CONTRÔLE D'ÉTANCHÉITÉ ET DE CONFORMITÉ D'UN RÉSERVOIR À MAZOUT

Avenue Georges Roosens 27 -
1480 Tubize

RÉF. 125/2026/73717/C01:1

Non conformité

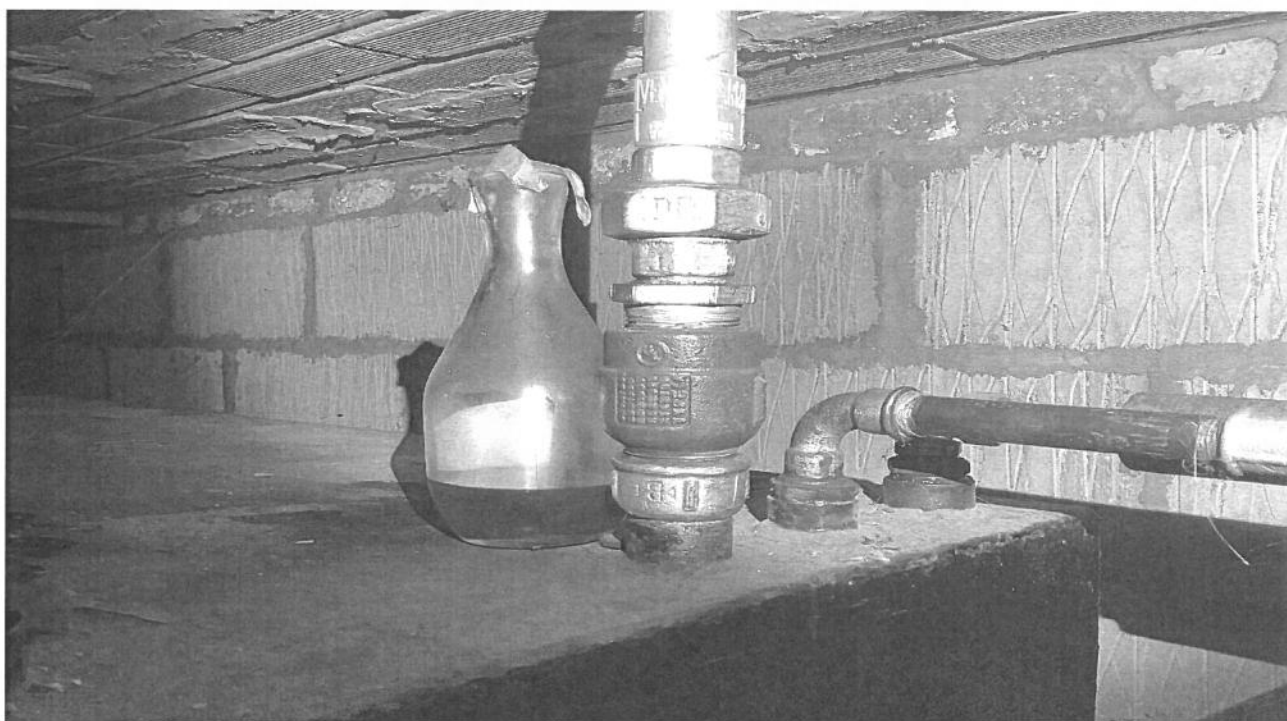
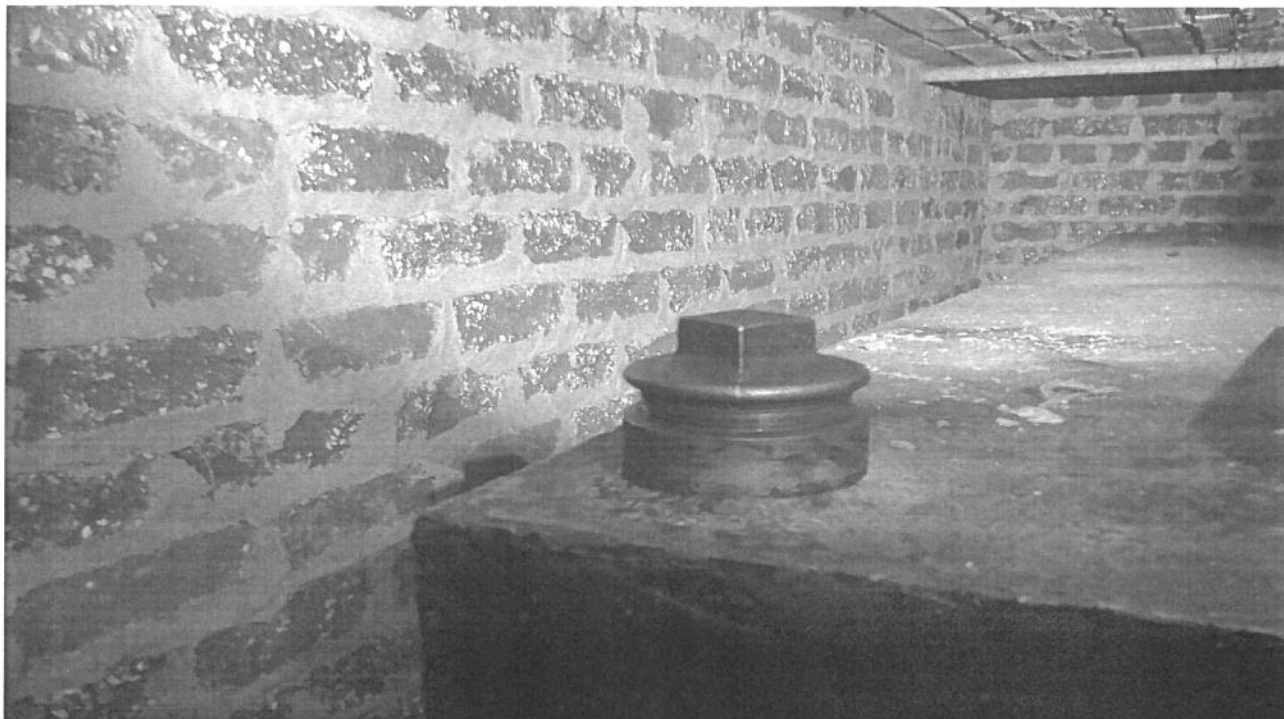
Placer un raccord mâle - mâle 2 pouce sur le conduit de remplissage

La ventilation doit faire minimum 5/4 de pouce
